Vyjadrenie k pripomienkam doručeným k Zámeru navrhovanej činnosti ŠANCOVÁ

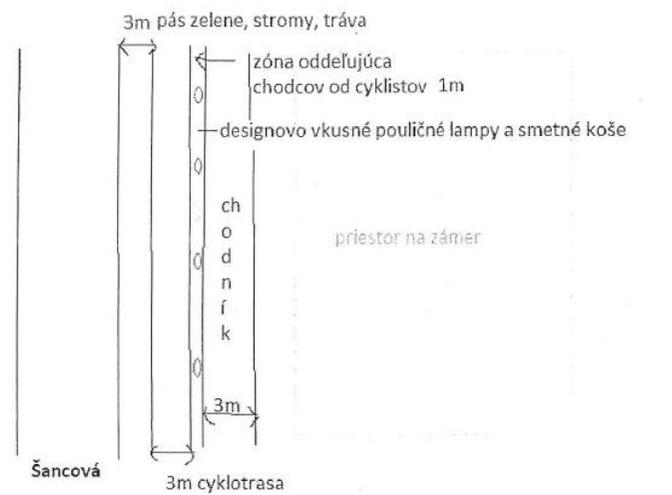
12.	Ing. Michal Cápaj, zo dňa 21.07.2018	<p>1. V samotnom dokumente <i>zamer_text_sancova_bratislava_18062018_def.pdf</i> odsek III.3.2 Sidla je spomínaný priemer zaľudnenia mestskej časti Staré mesto 4234,62 obyvateľov na km štvorcový čo je takmer štvornásobok oproti priemeru celej Bratislavy (1146,09 byvateľov na km štvorcový), z pohľadu potreby spoločnosti nieje nutné zvyšovať zaľudnenie danej lokality. Kvalita života obyvateľov sa týmto zvýšením zaľudnenia nezlepší, ba naopak zhorší. Príkladom sú potreba škôlok, škôl prípadne inej občianskej vybavenosti.</p>	Konštatovanie. Berie sa na vedomie.
		<p>2. Samotná zeleň, ktorá sa momentálne nachádza na dotknutom území má nielen estetický charakter ale v letných horúčavách vytvára efekt klimatizácie. Podľa http://zelenaproobcanv.cz/wp-content/uploads/Co-dok-%C3%A1%C5%BEE-strom.pdf má jeden strop s priemerom koruny 20m výkon chladenia až 70kWh – to je obrovská klimatizačná jednotka. Aj napriek nahradeniu jestvujúcej zelene si myslím že náhradná zeleň nedosiahne ani polovicu</p>	Konštatovanie. Berie sa na vedomie.

<p>z ochladzovacieho výkonu jestvujúcej zelene – keďže nová zeleň bude buď v tieni alebo obmedzovaná v raste. Objem zelene sa určite ani po 50 rokoch nenahradí. Z tohto pohľadu sa okolitým obyvateľom zhorší životné prostredie nárastom teploty vzduchu, čo pri momentálnych trendoch nie je zanedbateľné. Dokonca samotná prevádzka navrhovaného objektu bude zvyšovať teplotu ovzdušia odpadovým teplom z klimatizačného zariadenia a akumuláciou slnečného žiarenia samotného objektu. Nehovoriac o zahutnení dopravnými prostriedkami.</p>	
		<p>3. Mesto by sa malo snažiť zvýšiť podiel zelených plôch ku zastavaným plochám a nie naopak. Z pohľadu spoločnosti tento zámer je čisto komerčný a teda za účelom zisku a nie z pohľadu naplnenia potrieb väčšiny obyvateľov. Mesto by sa malo snažiť aby sa využívali neobytné byty a nie povoľovať výstavbu ďalších.</p>	<p>Konštatovanie. Berie sa na vedomie.</p>
